## 審議結果報告書

[類別] 機械器具 07 内臓機能代用器  
[一般的名称] 植込み型補助人工心臓システム  
[販売名] Jarvik2000 植込み型補助人工心臓システム  
[申請者] センチュリーメディカル株式会社  
[申請日] 平成22年1月29日（製造販売承認申請）

## 審査報告書

- [類 別] : 機械器具 7 内臓機能代用器
- [一般的名称] : 植込み型補助人工心臓システム
- [販 売 名] : Jarvik 2000 植込み型補助人工心臓システム
- [申 請 者] : センチュリーメディカル株式会社
- [申請年月日] : 平成 22 年 1 月 29 日 (製造販売承認申請)
- [ 特記事項 ] : 希少疾病用医療機器
- [審査担当部] : 医療機器審査第一部

図 6 本品の構成部品

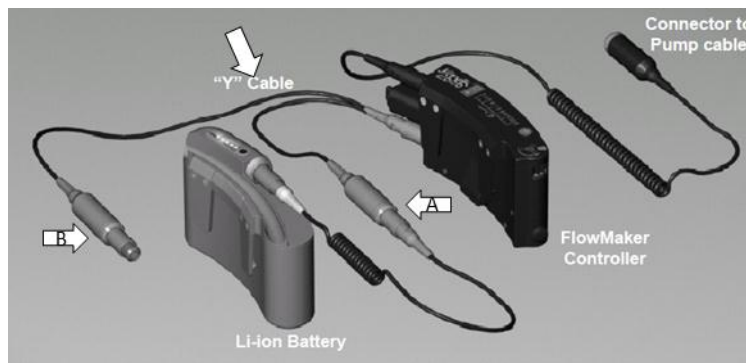
また、本品はコントローラーにバッテリーを接続し、バッテリーからの電源供給を受けて使用するものであるが、バッテリー交換の誤操作等により電源が途絶する事象が米国パイロット臨床試験及び米国ピボタル臨床試験において合わせて5件発生した。現時点ではトレーニングによりリスクを低減させることは可能であると考えられるものの、ポンプへの電源が途絶する潜在的リスクを有することは明らかであり、当該リスクの低減措置を継続して検討し、仕様の変更を検討するよう申請者に指示することとした。

以上を踏まえると、本品を医療現場に提供することは臨床的意義があると考え、現行仕様（1つのバッテリーによる電源供給を行う仕様）の製品を流通させるリスクが、本品の使用により想定される臨床的な有用性に比べて、許容できないとまでは言えないと考える。しかしながら、電源の途絶は、死亡する可能性のある非常に重大な事態であり、電源が途絶するリスクの低減措置を継続して検討し、必要に応じて仕様の変更を含めたリスク低減措置を行うように、指示事項1として申請者に指示することにした。

なお、本品は専用Yケーブル（図6矢印）を使うことによって、ポンプへの電力供給を継続しながらバッテリー交換を行うことが可能となっている。Yケーブルはコントローラーに標準的に接続されている。バッテリー交換時、消耗バッテリーをYケーブル（図6矢印A）に接続した状態で満充電バッテリーを他方のYケーブル（図6矢印B）に接続する。この際、消耗バッテリーと満充電バッテリーが同時に接続された状態になるが、電力供給は満充電バッテリーから供給されるよう設計されている。さらに、満充電バッテリーを接続する前に消耗バッテリーが取外された場合又はケーブルが外された場合、コントローラーが電源途絶を感知し警報（連続音）を発し、患者に電力供給再開を促す危機回避機構が備えられている。

また、本品はバッテリーが外れることによるポンプ停止により患者死亡のリスクがあると考ええる。このため、患者に対してバッテリーが外れることが死亡に直結することを講習で定期的に徹底するとともに、電源が途絶するリスクの低減措置を検討し、必要に応じて仕様の変更を含めたリスク低減措置を行うことを指示することが妥当と判断した（指示事項1）。申請者は指示事項1を了承した。

図7 在宅トレーニングフロー

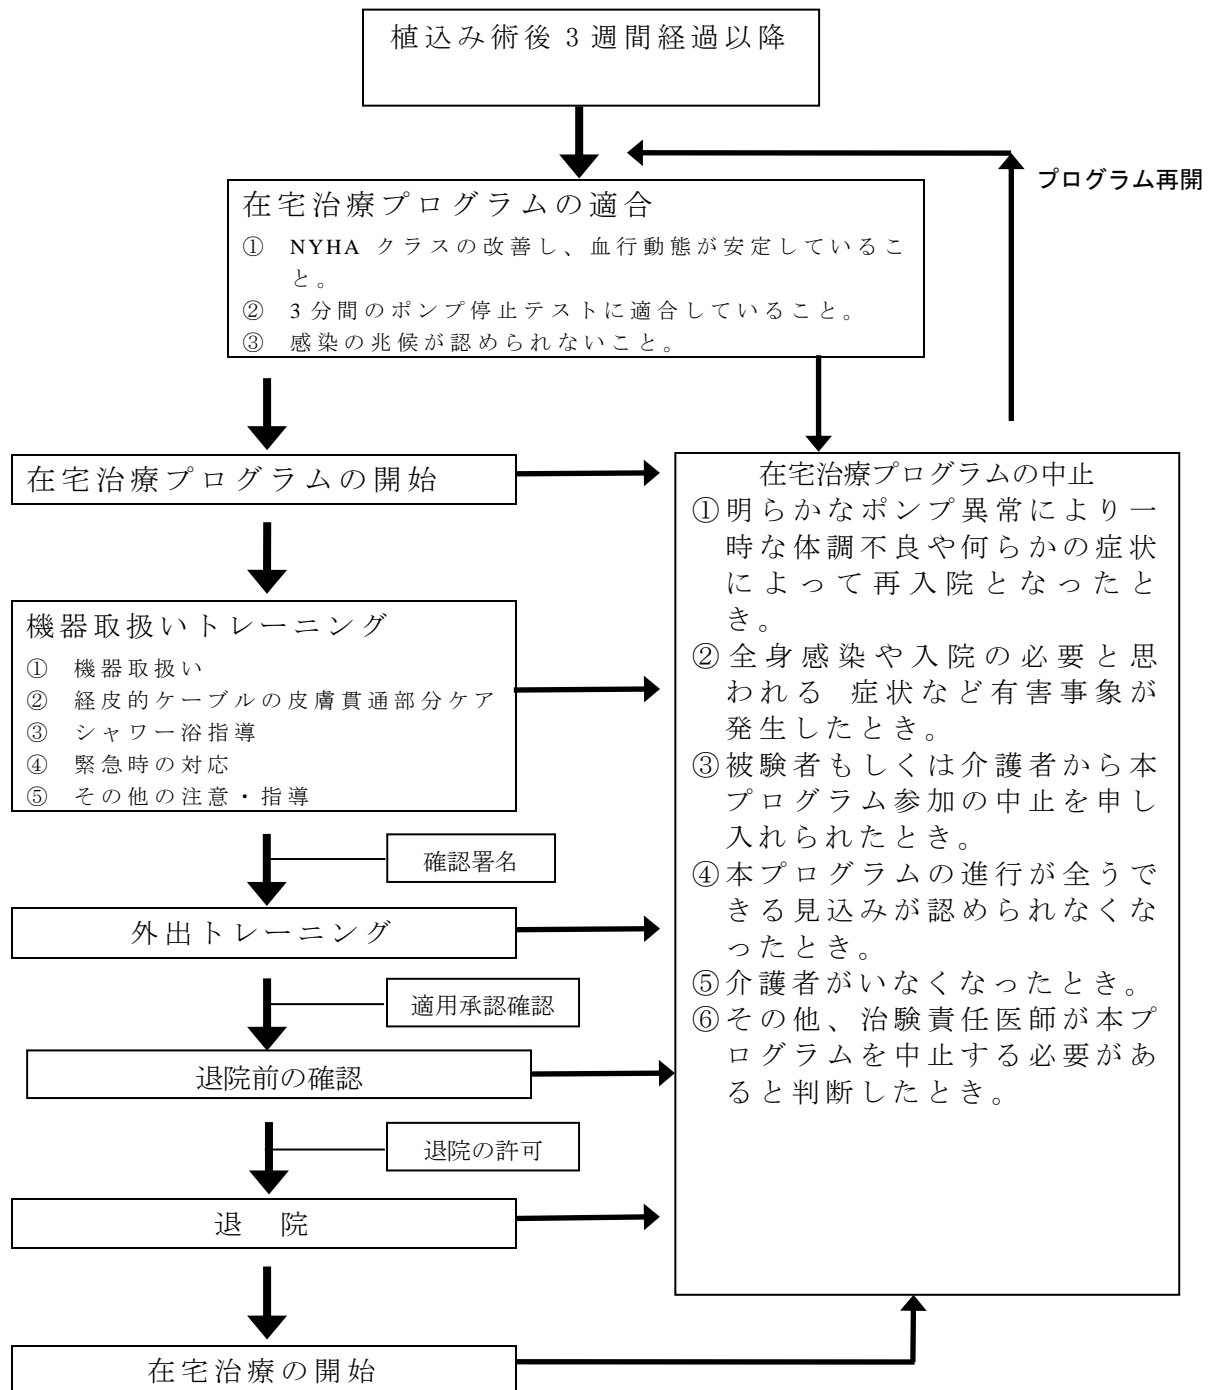
総合機構は、患者、介護者が市販後も適切に使用するために必要な対策を説明するよう求め、申請者は以下のとおり回答した。

患者、介護者が市販後も適切に使用するために必要な対策としては、本品のトレーニングプログラムが該当する。本トレーニングの目的は、患者の安全な在宅治療/療養生活の確保であり、医療機関の医療従事者が患者及びその介護者に対しトレーニングを実施する。

本トレーニングプログラムの手順は図7のとおりである。本トレーニングは、国内治験においても実施されたものである。
